Avis n°THO DP 074 119 24 0 0007

OBJET: RD 1005 - PR 30+218 - COMMUNE : EVIAN LES BAINS
N° de dossier : DP 074 119 24 0 0007
Demandeur : GLEIZES Audrey
Projet : Modification de façade - transformation d'une cave en garage

ENQUETE PUBLIQUE PORTANT SUR LE PROJET DE REVISION DU PLAN LOCAL D'URBANISME DE LA COMMUNE D'EVIAN-LES-BAINS (HAUTE-SAVOIE).

EVIAN-LES-BAINS : révision générale du Plan local d'urbanisme (PLU) de la commune

▲ Secteur « Aux tours Est » - Zone UC et 1 AUc

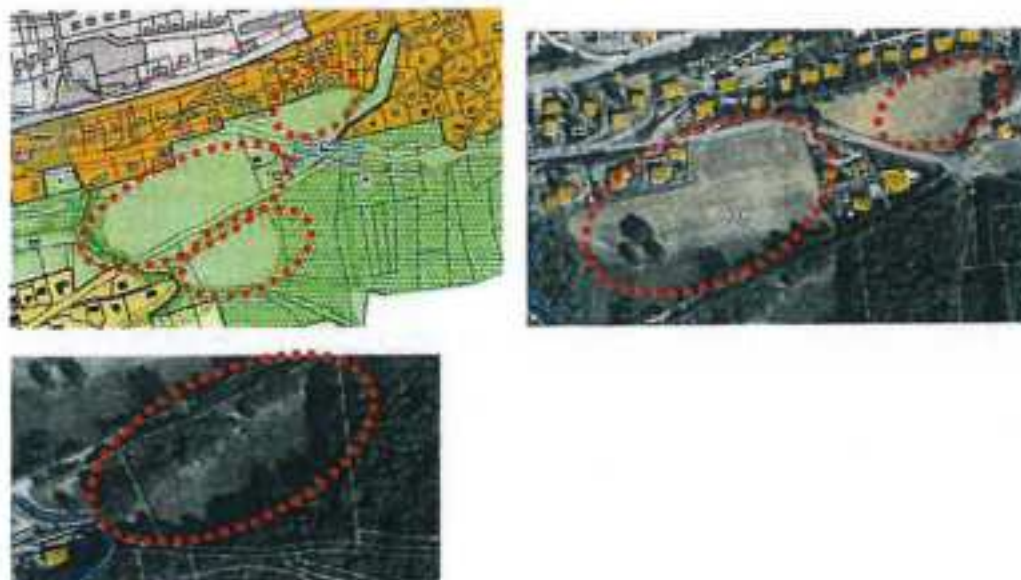
L'identification de la parcelle en zone urbaine UC de superficie de 0,75 ha environ en partie nord et de la parcelle classée en 1AUc de 0,3 ha au sud nous semble prématurée et conduit à rendre désormais peu efficiente la fonctionnalité agricole du tènement agricole composé de 2 parcelles exploitées identifiées en zone N, qui devient très enclavé, par son positionnement entre les 2 parcelles constructibles.

Dans l'hypothèse où ces 2 terrains identifiés en zone constructible n'ont pas déjà été rendus constructibles par la délivrance récente de PC, nous demandons prioritairement le retrait de ces deux parcelles des zones constructibles afin de maintenir une véritable fonctionnalité agricole du site en les cumulant avec les deux parcelles identifiées en zone N.

• Hameau de Chonnay :

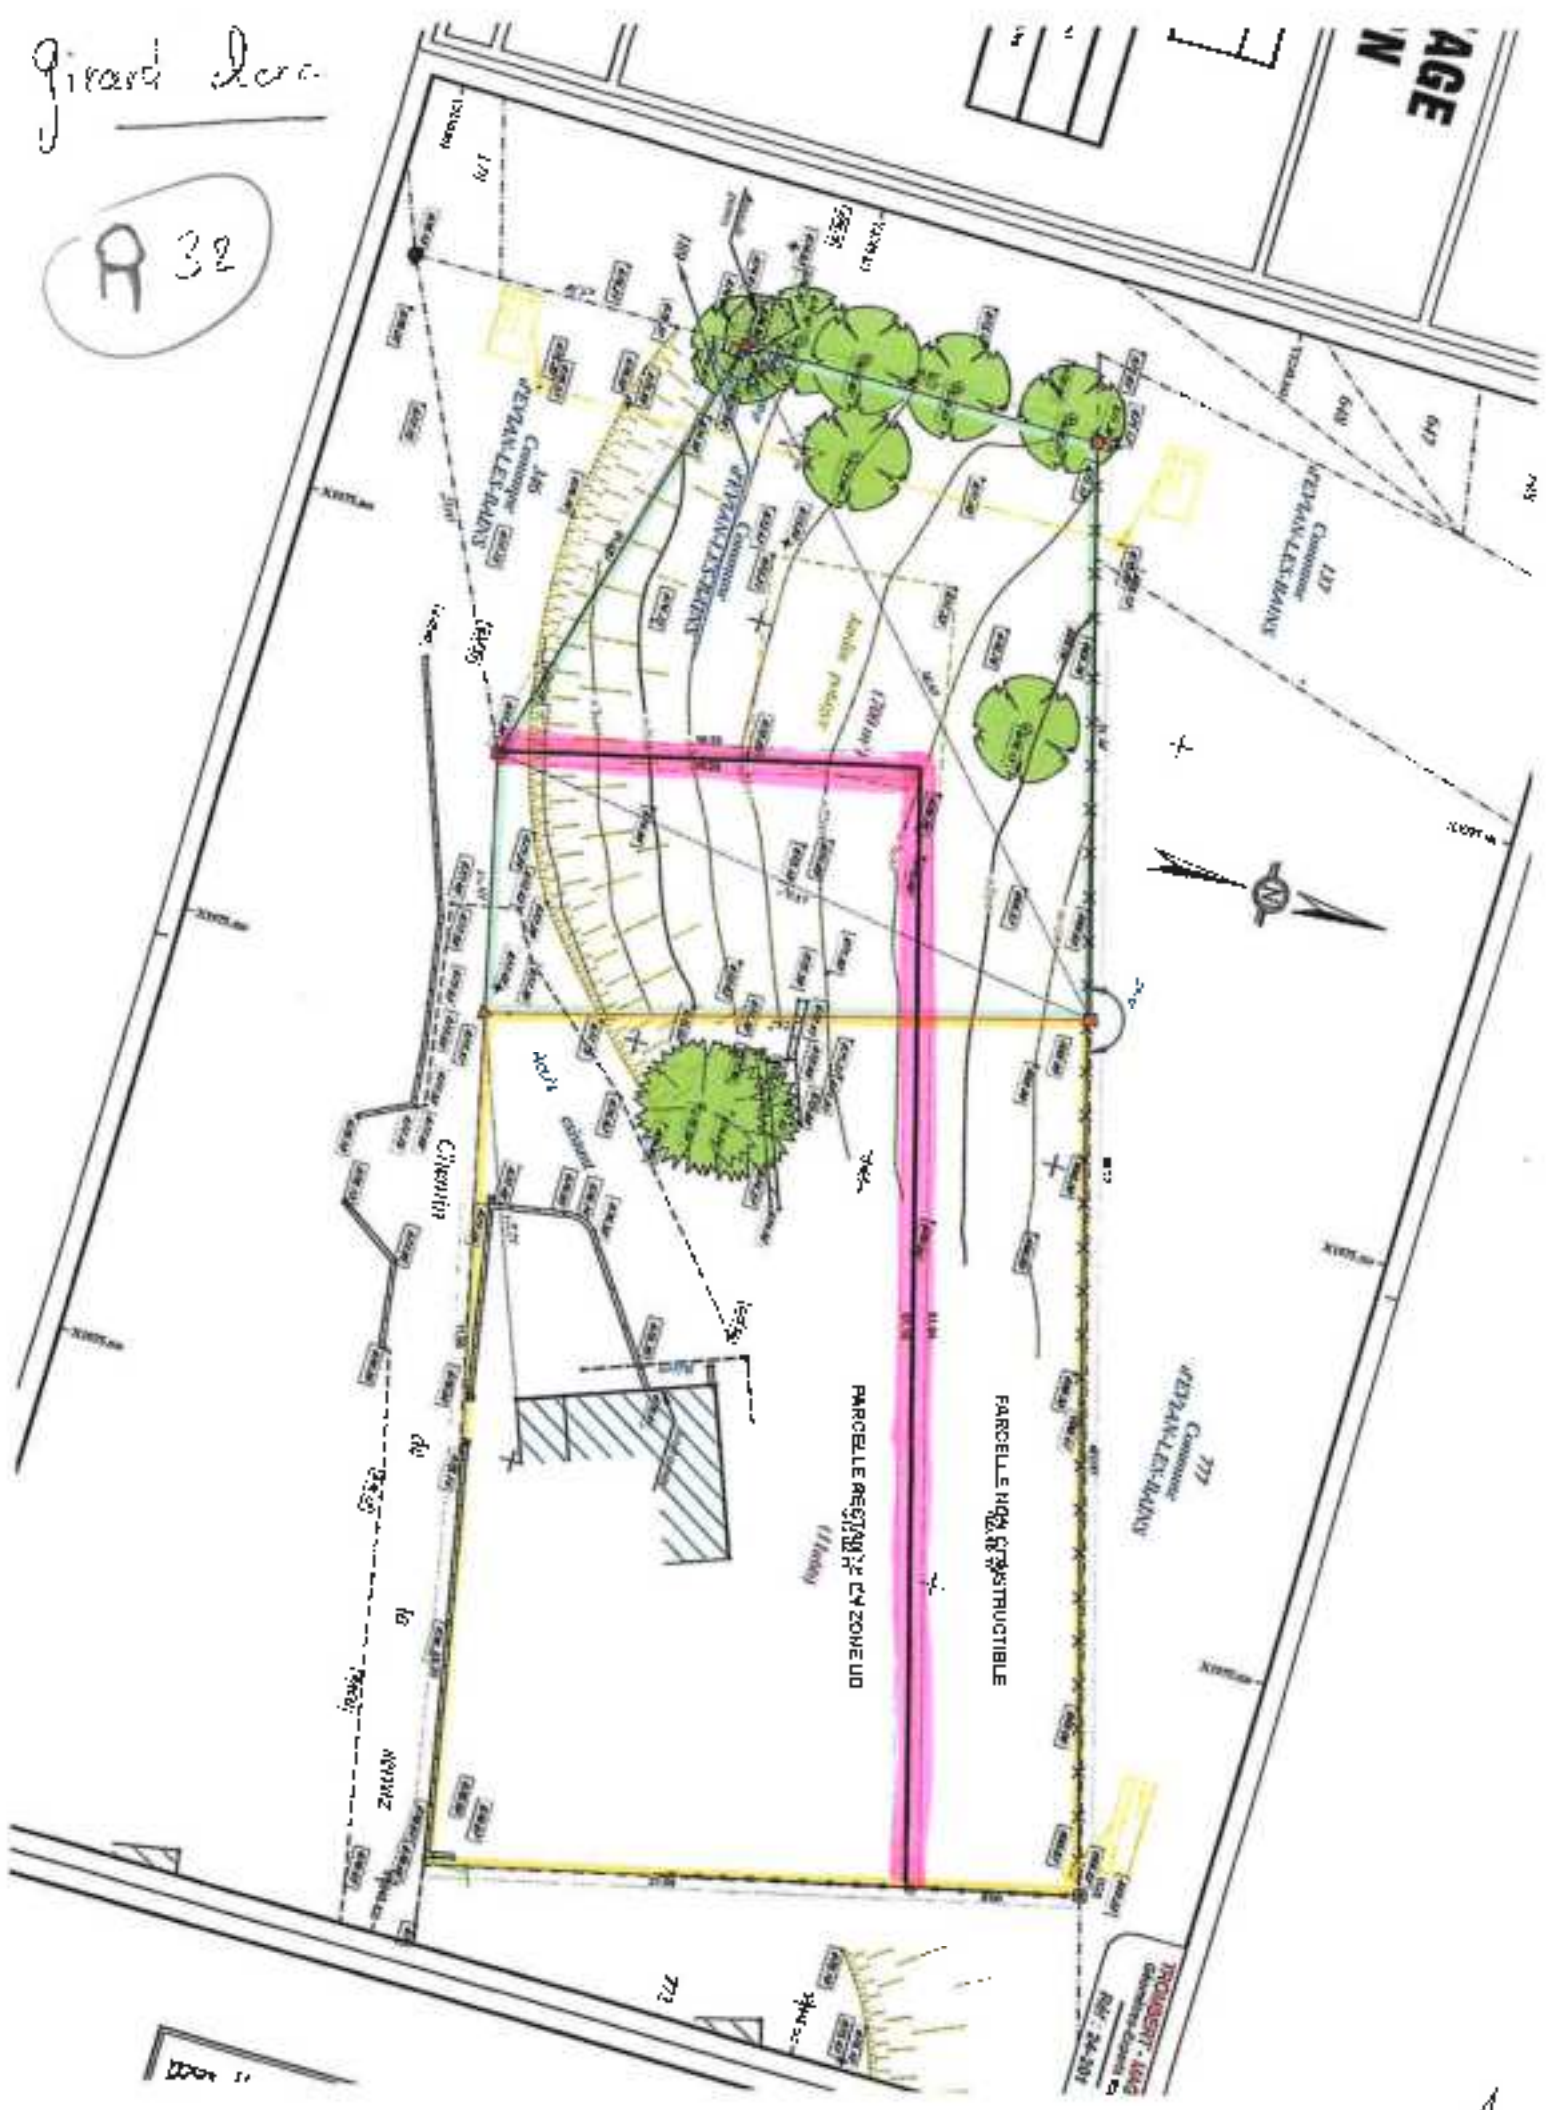
Ce secteur déjà urbanisé, identifié par le SCoT au titre de la loi littoral, peut être densifié, mais il ne peut y être autorisé des constructions en extension du hameau. Il convient donc de resserrer l'enveloppe au plus près des constructions existantes, et de reclasser ces emprises en N.

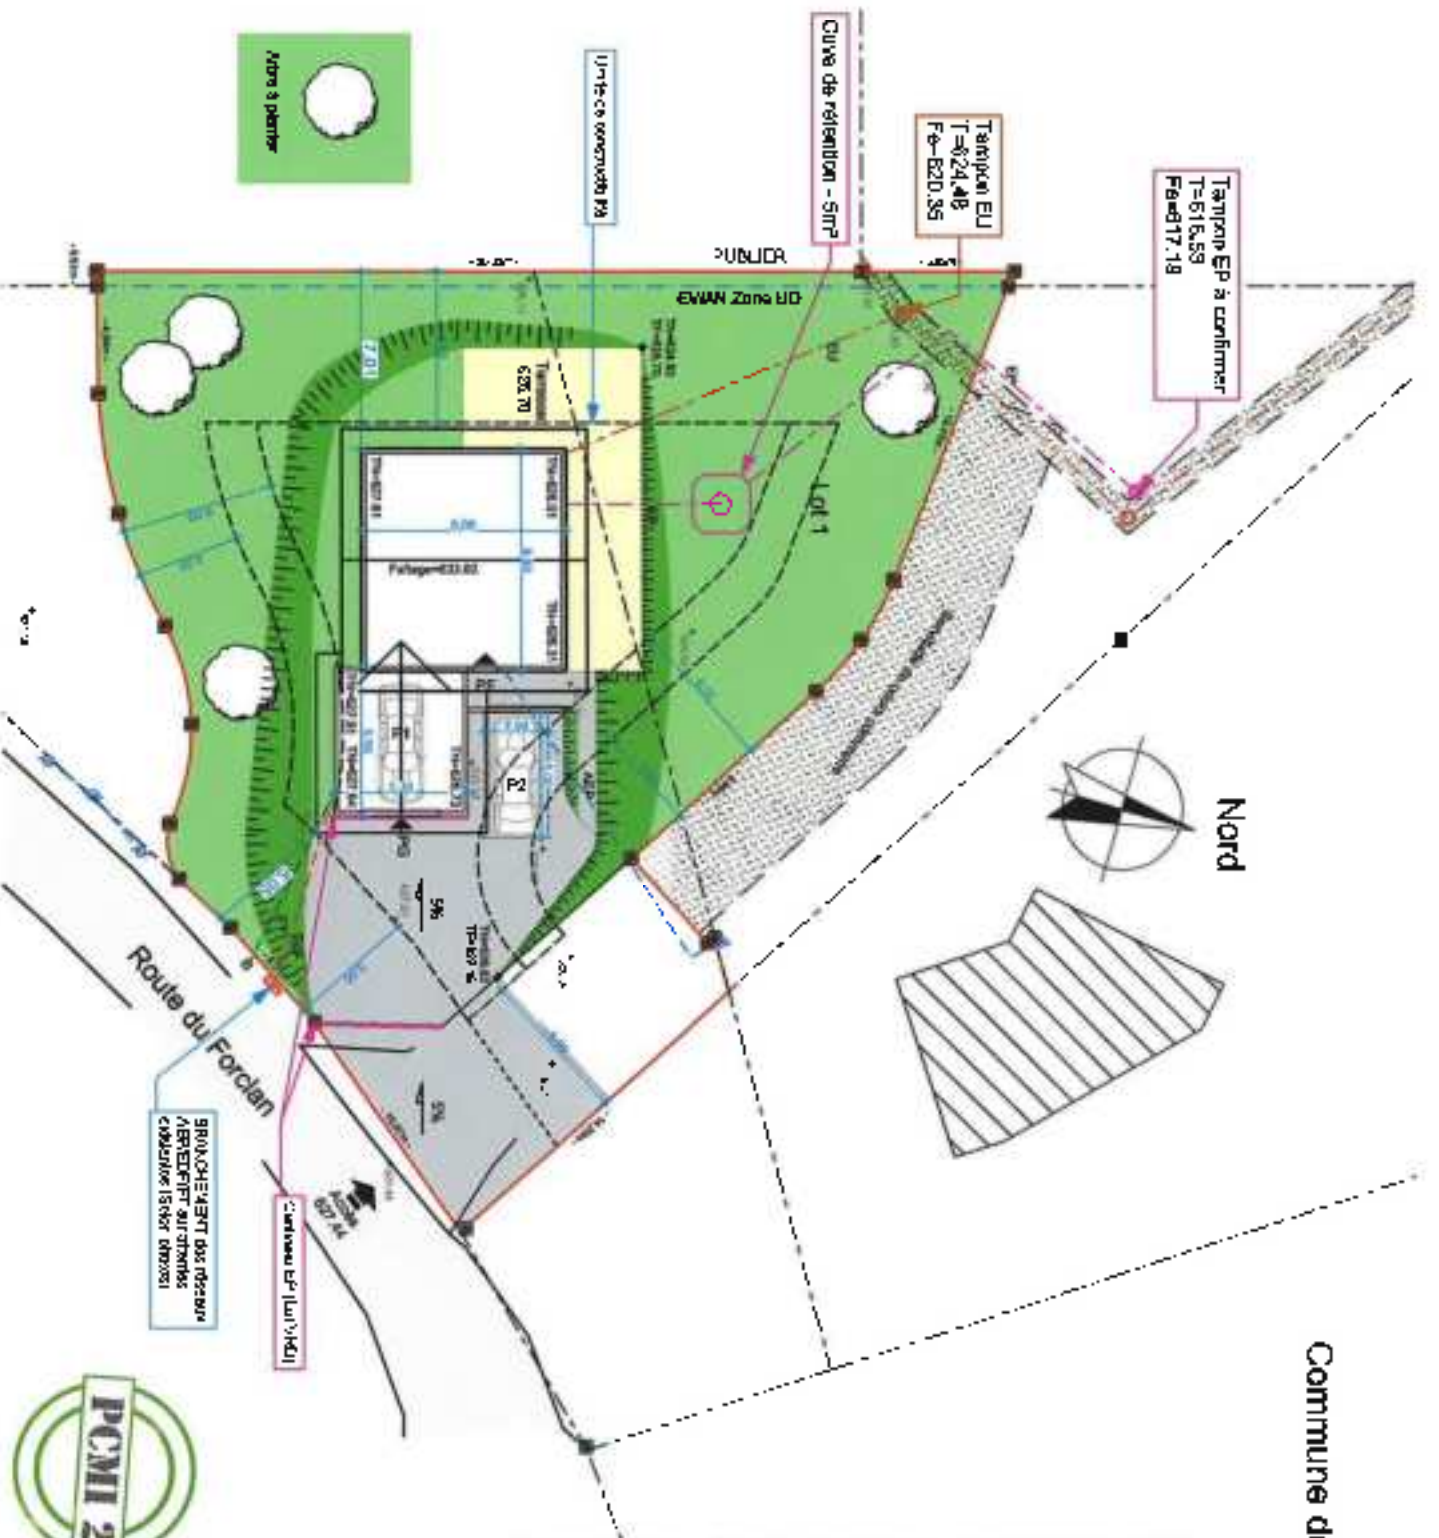
Une altitude aval interpolée entre les tampons EU existant, de 621,5

Soit une dénivellée de 5,50, pour un linéaire de 30 ml, soit une pente estimée de 18 %.

La commune ne peut valider cette pente trop importante qui ne sera pas praticable en pratique, l'ensemble du projet doit être repensé.

L'avis est défavorable.

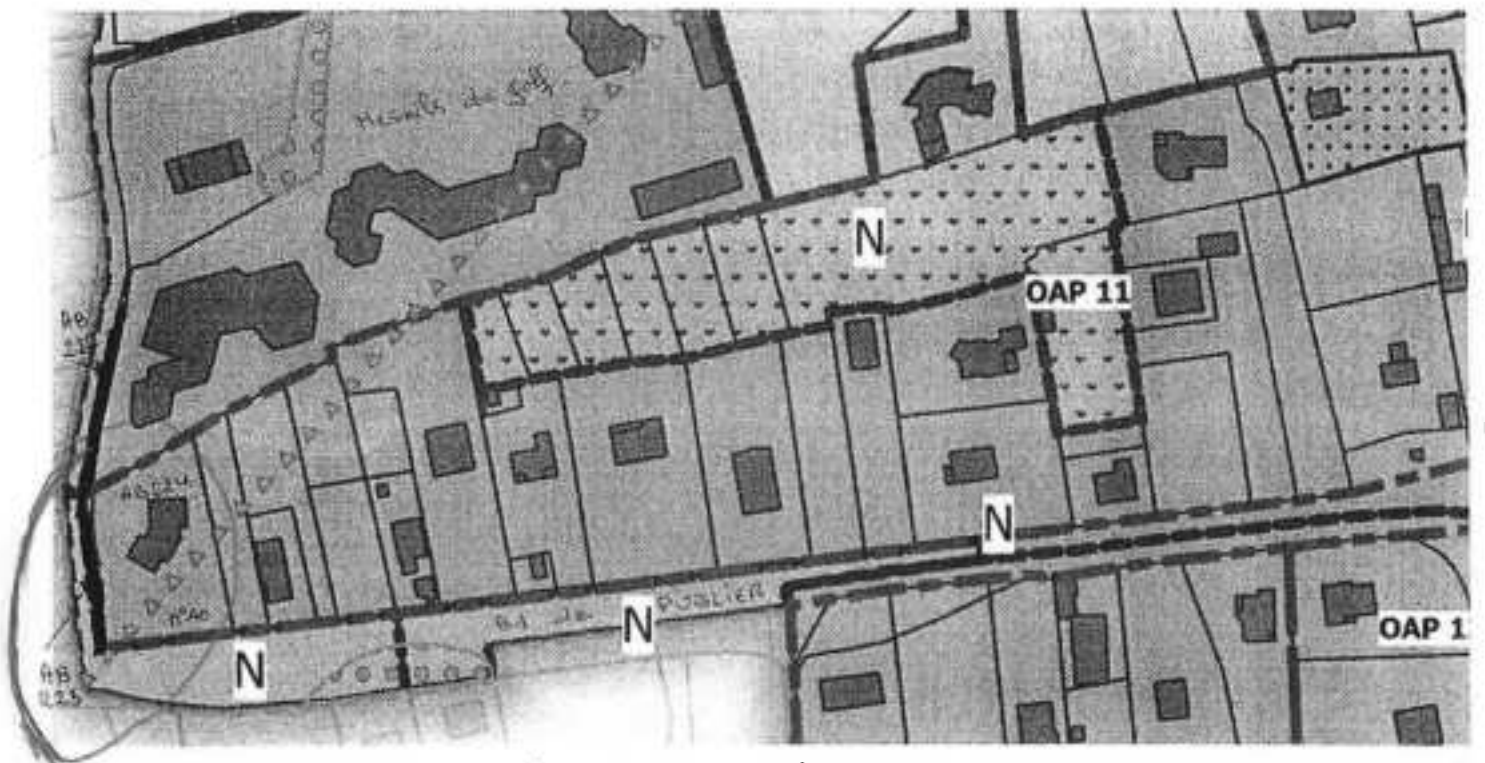
Ayant appris récemment ces faits, je fais ainsi ce jour, une demande de réunion de mes parcelles AB 224 et AB 223, dans la zone OAP 11 du PLU 2024 en cours d'élaboration qui a repris ce découpage. La copropriété des Mesnils du golf, ignorant aussi cette découpe, y est opposée et va faire une démarche (plus longue) similaire.

Ce jour j'envoie à Madame LEI Maire d'Evian une demande officielle de réunion de nos parcelles, ainsi que le cerla 6505-SD à la DGFP pour la conservation cadastrale et publicité foncière. La surface totale reste inchangée (copies disponibles).

Je vous demande de prendre en considération ma démarche, en proposant de rectifier le plan du nouveau PLU ci-joint pour effacer la séparation arbitraire et illégale entre les parcelles AB 223 et 222 le long du chemin de Piccolay, notre propriété AB 224 allant jusqu'au ruisseau, reconnue par acte notarié de 1981. S'il le faut j'envoierai, dès sa réception, la notification de réunion faite par le service du cadastre.
